**OGGETTO: ID VIP 7695 - Controdeduzioni al Parere Mic rif 0096009 del 13/06/2023 - SF South Deliceto Agrosolare**

*Procedura di Valutazione di Impatto Ambientale ai sensi dell'art.23 del D.Lgs. 152/2006 relativa alla realizzazione di un impianto agro-fotovoltaico "Deliceto Solare", di potenza pari a 83 MW, e delle opere di connessione alla RTN, da realizzarsi nei Comuni di Ascoli Satriano (FG) e Deliceto (FG).*

TITOLO ELABORATO: **CAVIDOTTO MT-AT: SCAVI E PARTICOLARI COSTRUTTIVI**

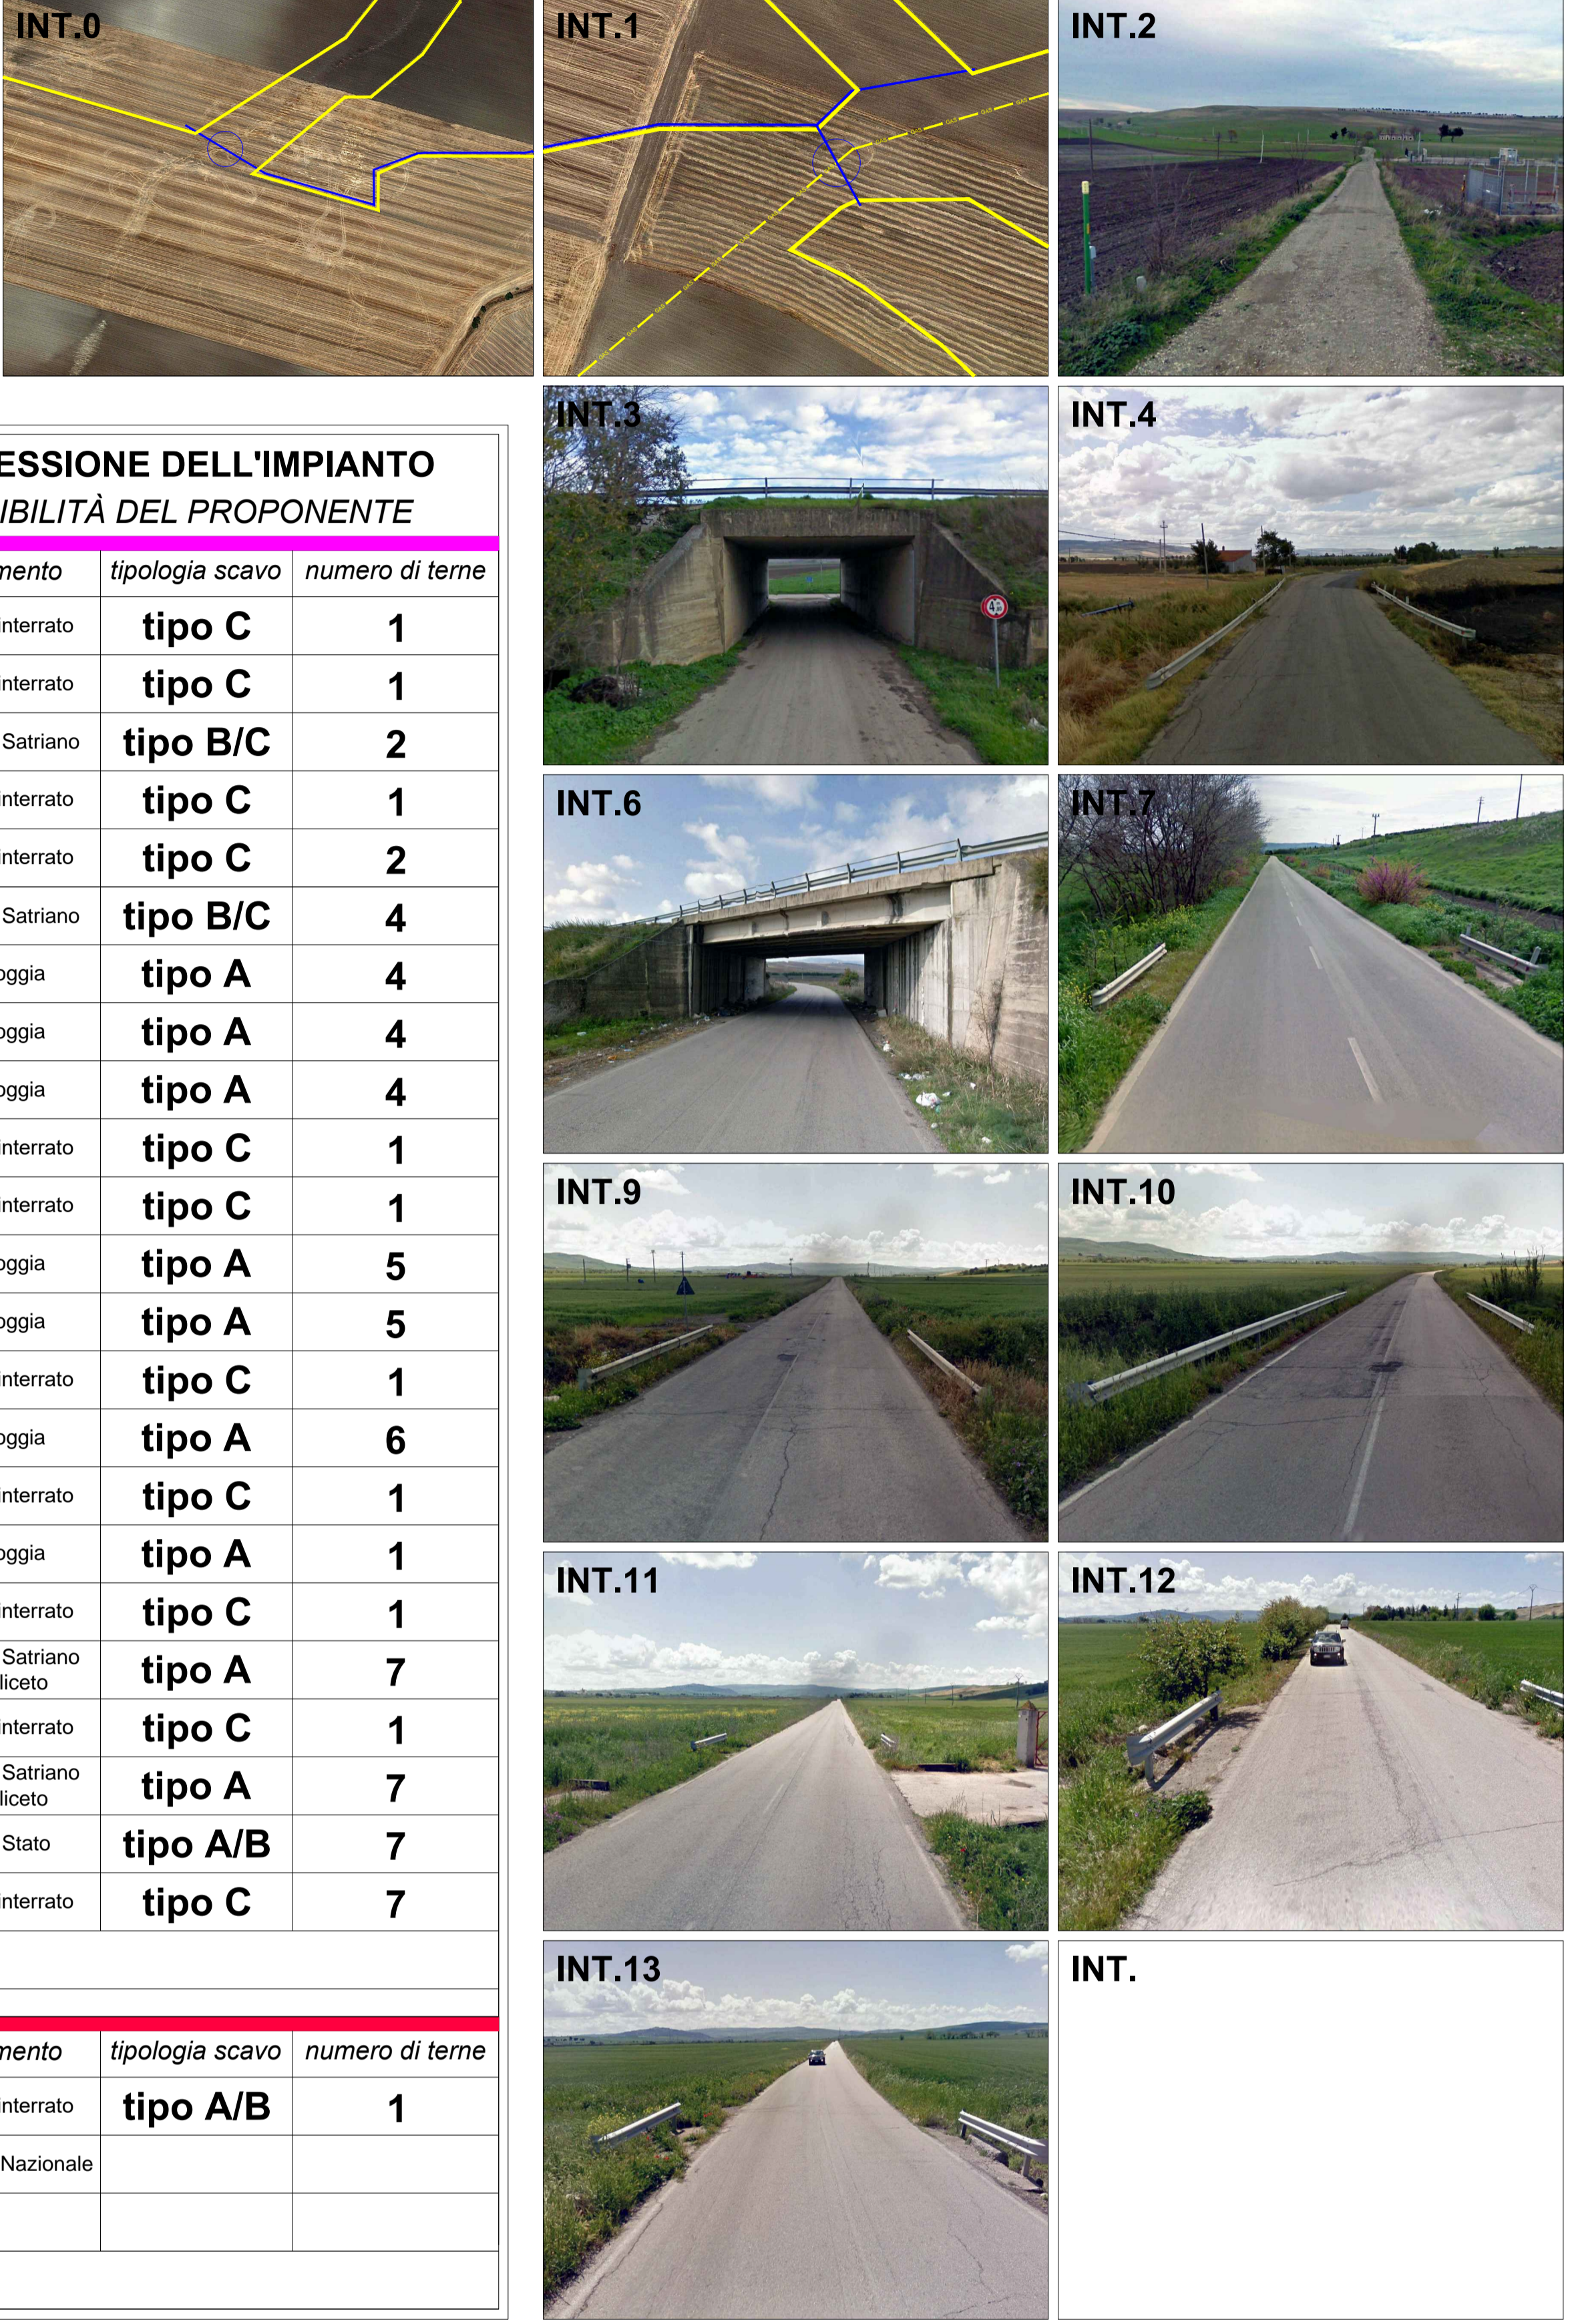
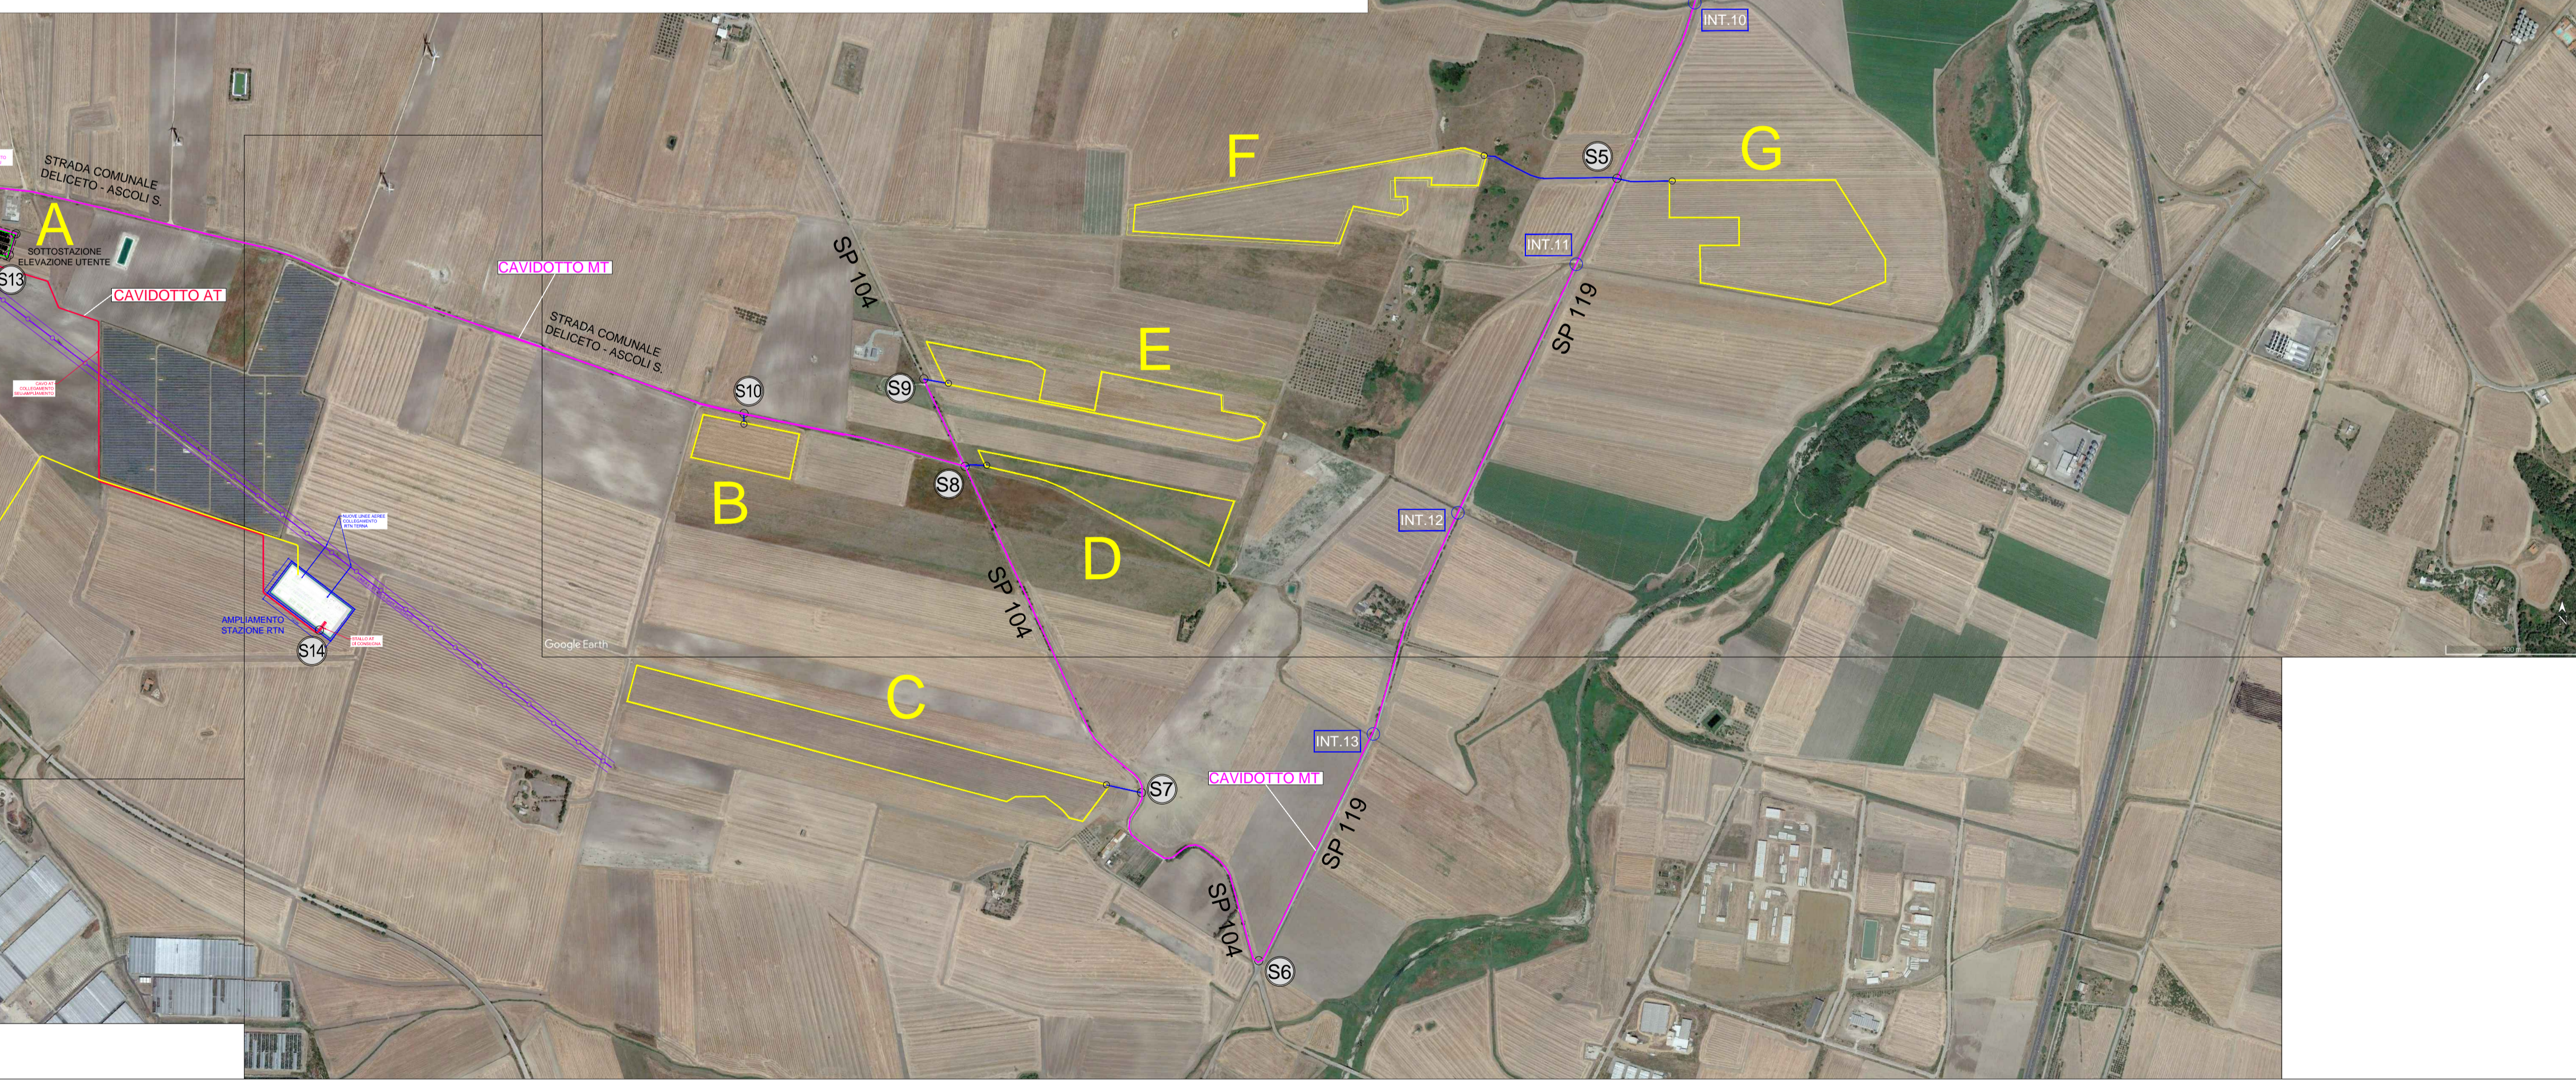
**CONSIDERATO** che il cavidotto si sovrappone per una lunghezza di circa 7800 mt al tracciato del Regio Tratturello Cervaro Candela Sant'Agata, dunque interferisce direttamente con bene sottoposto a tutela ai sensi della parte seconda del D.Lgs 42/2004

**CONSIDERATO** che l'utilizzazione a sede di cavidotto per linea elettrica del Regio Tratturello *Tratturello n. 38 "Cervaro — Candela — Sant'Agata"*, bene culturale sottoposto a tutela in forza del DM del 23 dicembre 1983, determinerebbe una profonda alterazione della valenza culturale del bene e comporterebbe interferenze con le stratificazioni e sedimentazioni storiche;

Il cavidotto fino alla SEU utente **si sviluppa interamente interrato su strade pubbliche esistenti, provinciali**, come evidente da quanto prodotto in sede di istanza e integrazioni e riallegato per le vie brevi alla presente (vedere in allegato tavola con foto lungo tutto il tracciato interessato). Si ritiene

pertanto che non ci siano criticità in quanto si andrà a interrare il cavidotto su strada pubblica provinciale asfaltata esistente. **Si ricorda in secondo luogo la normativa vigente, in particolare il DPR 31/2017, in base al quale, i cavidotti interrati, rientrano negli interventi esonerati dalla autorizzazione Paesaggistica secondo quanto disposto al Punto A15 e A8 dell'allegato A) del DPR 31/2017.**

In merito al cavidotto che interferisce con il trattuto si segnala che lo stesso sarà collocato nel sedime della strada asfaltata già esistente.

Le interferenze del cavidotto con le aree vincolate in realtà non risulta essere una reale criticità dal momento che **il posizionamento del cavidotto interessa trafficate strade asfaltate provinciali già esistenti e antropizzate (SP 105 e 119)**, localizzate in corrispondenza del Tratturello, che ha perso la sua connotazione storica in quanto già antropizzato con la realizzazione delle suddette strade pubbliche. Si allega tracciato del cavidotto con fotografie delle strade provinciali asfaltate già esistenti, vedere in allegato tavola con foto lungo tutto il tracciato interessato, nello specifico la SP 105 e SP 119.
